## NOTA TÉCNICA CT-GRSA nº 04/2021

**Assunto:** Avaliação do cumprimento das Cláusulas 154, 155, 156 e 157 abrangidas no Programa 24 - Sistema de Contenção de Rejeitos (PG - 24) do Termo de Transação e de Ajustamento de Conduta – TTAC.

**Figura 8:** Série Temporal de Médias Diárias e dos Períodos Hidrológicos na Estação Automática RGN-01 M, no rio Gualaxo do Norte

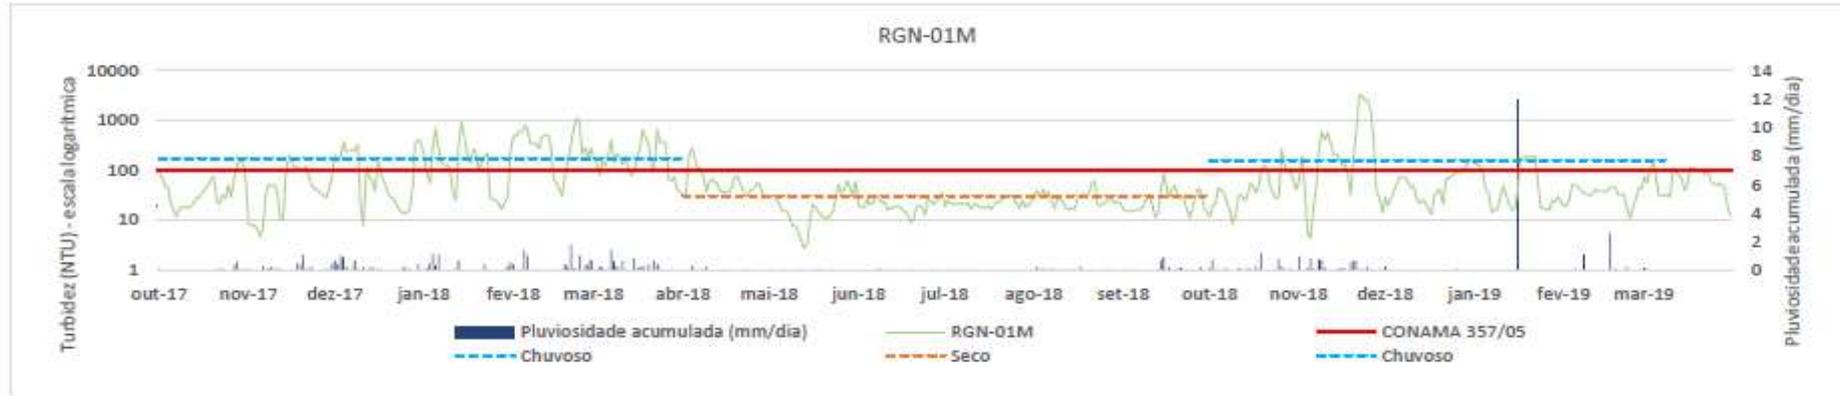
Por meio dos gráficos, a CT-GRSA verificou com clareza que a elevação das médias de turbidez diminuía a cada período hidrológico anual, nos três rios, na estação seca. Além disso, percebeu-se que a média da turbidez na estação seca de 2018 apresentou níveis inferiores a 100 NTU, como preconizado na Cláusula 157. Reforça-se que o que se propõe não é uma análise do enquadramento dos corpos hídricos e sim a percepção de redução da turbidez até o ano de 2018, quando da inserção de sistemas de contenção de rejeitos, sendo aceitável a utilização de dados médios. As figuras 8 a 14 explanam as constatações exaradas anteriormente e incluem o período de conclusão dos principais sistemas de contenção de rejeito. Mesmo não sendo possível apresentar uma relação direta da implantação dos sistemas com os resultados da turbidez, percebeu-se o impacto positivo das estruturas na redução do parâmetro de qualidade da água

**Figura 14:** Turbidez no período de seca em 2018 na Estação Automática RGN08. A linha tracejada representa a média mensal de turbidez com todos os dados, enquanto a linha tracejada representa a média mensal excluindo as medições elevadas (picos) considerados *outliers*.

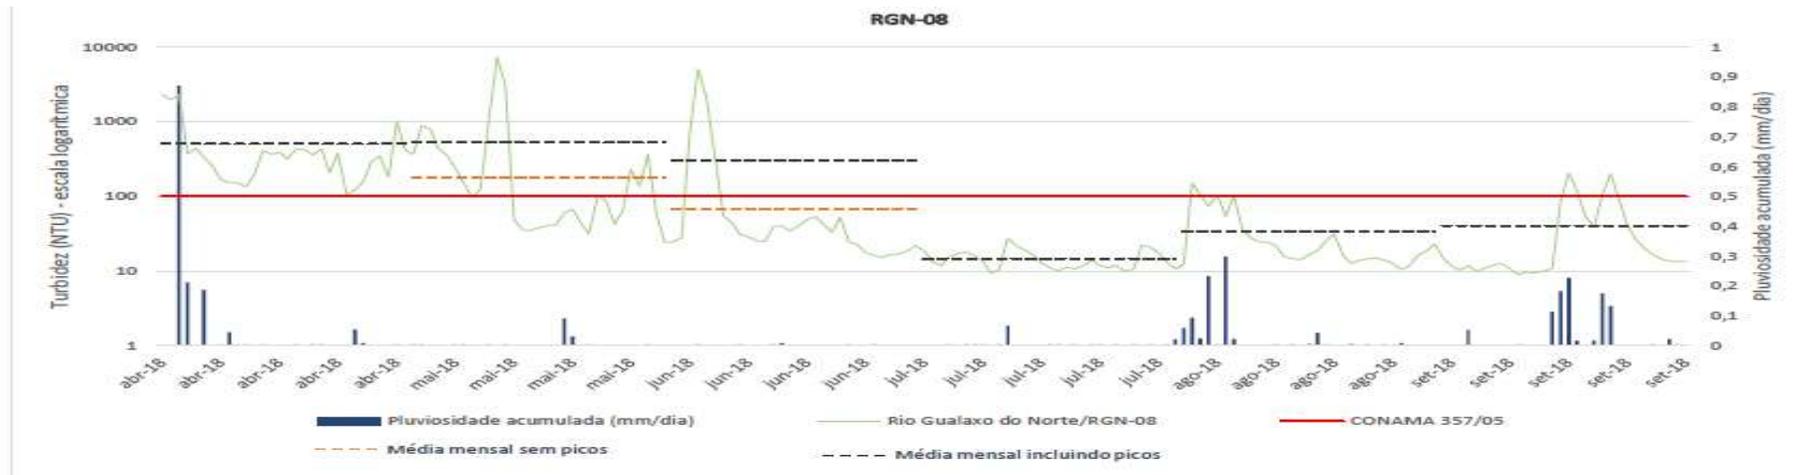
Não se descarta o fato de que na estação automática mais a jusante do rio Gualaxo do Norte (RGN 08), há médias mais elevadas dentre os pontos em todos os cursos de água, mantendo-se acima de 100 NTU em todos os períodos de seca, mesmo havendo uma tendência de redução a cada ciclo anual. Para esse caso, foi apresentada uma análise detalhada do período seco de 2018 do rio Gualaxo do Norte. Estes eventos vistos como anômalos na estação RGN 08, no período de maio e junho, foram justificados pela instabilidade nas medições devido ao acúmulo de material (folhas de bambu) na estrutura de proteção do turbidímetro e por ações de vandalismos nas estações.

Diante desses picos de medição nos meses de maio e junho de 2018 na estação RGN 08, foram realizadas novas simulações de médias mensais, desconsiderando esses valores anômalos, e com essa exclusão, a medida de turbidez para o mês de maio e junho reduziram consideravelmente, visto que estes dois meses estavam aumentando consideravelmente a média, como demonstrado na figura 8. Observa-se que somente o mês de maio ainda continuou com a média acima de 100 NTU, o que para a CT-GRSA não impede a comprovação da redução gradativa da Turbidez, por representar um fator pontual, diante dos demais dados coletados nas estações automáticas dos três rios, no período em análise. Ressalta-se que outras anomalias foram devidamente justificadas pelas precipitações acumuladas.

**Figura 17:** Análise estatística dos resultados de turbidez, no período seco, nos trechos diretamente impactados da bacia do rio Doce.

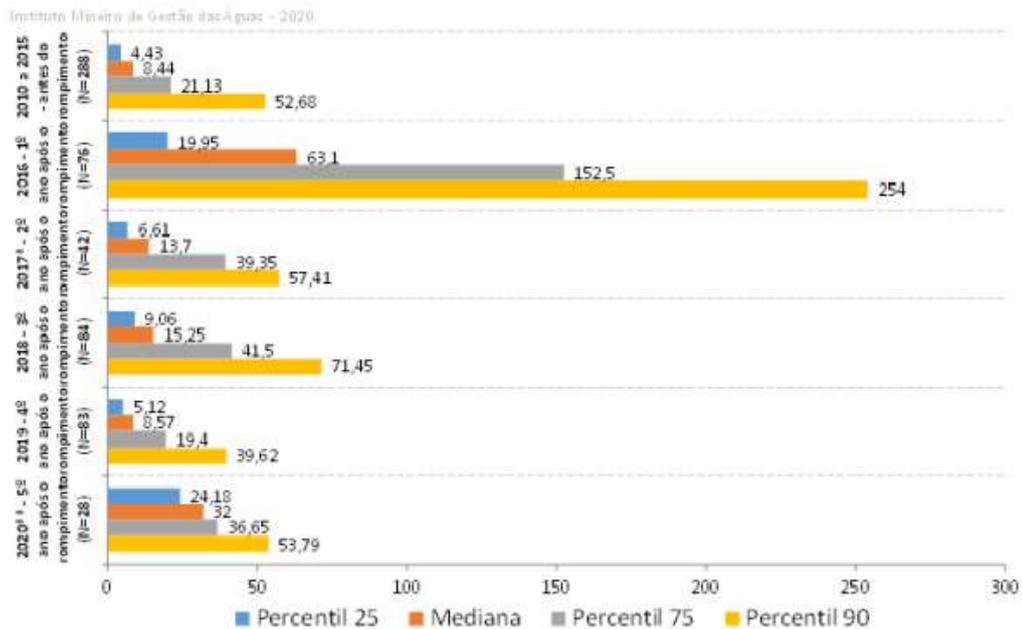
“...observa-se que na série histórica antes do rompimento (no período seco) 90% dos resultados estiveram em conformidade com o limite de classe, e com resultados inferiores a 52,68 NTU. Após o rompimento, os percentis que apresentaram valores acima de 100 NTU foram registrados somente no ano de 2016, no qual a turbidez esteve acima de 100 NTU em mais de 25% dos dados”.

A estatística mostra, portanto, que a maior porcentagem dos resultados de turbidez, para as 14 estações de monitoramento do IGAM, no decorrer dos anos pós-desastre apresentaram valores inferiores a 100 NTU. Em 2018, 90% dos resultados estiveram em conformidade com o limite de classe, corroborando com a prerrogativa de redução gradativa de turbidez, independente da existência de extrapolações, como apresentado na Figura 17.

**Figura 18:** Análise estatística dos resultados de turbidez, no período seco, considerando as estações de monitoramento do trecho 1.

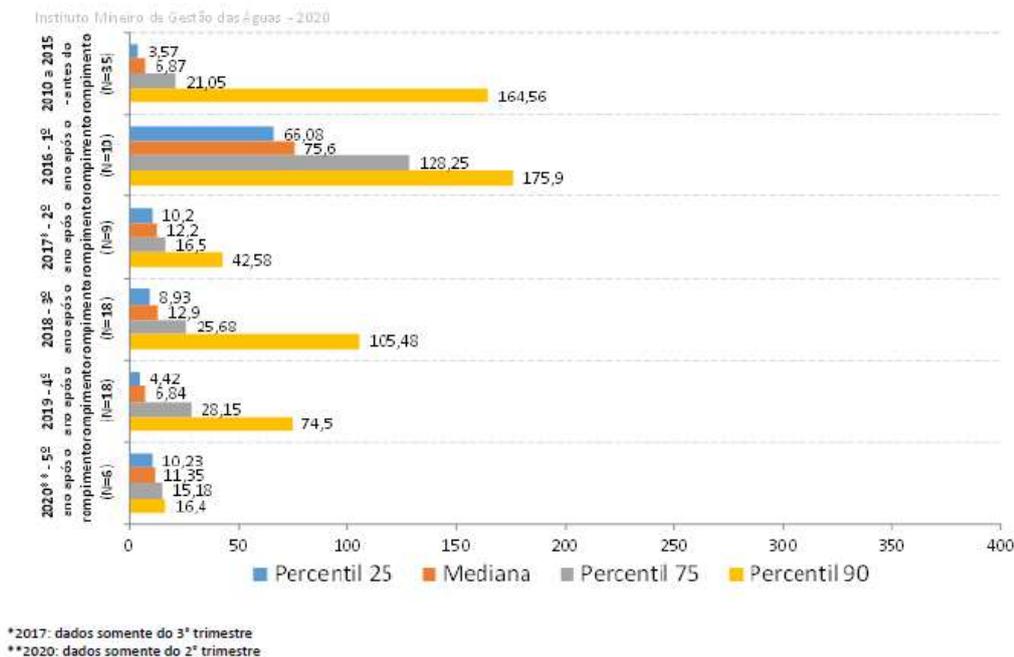
A Nota Técnica nº 26/IGAM/GEMOQ/2020 dividiu em Trechos (Figura 18) as estações monitoradas, das quais estão no Trecho 1 as estações RD011, RD071 e RD072. Verifica-se ao longo dos anos a partir do 1º ano após o rompimento, uma redução bastante expressiva dos percentis. Por exemplo, o percentil 75 passou de 128,25 NTU em 2016 para 25,68 NTU em 2018, indicando avanço na redução do parâmetro turbidez, como preconizado na Cláusula 157.
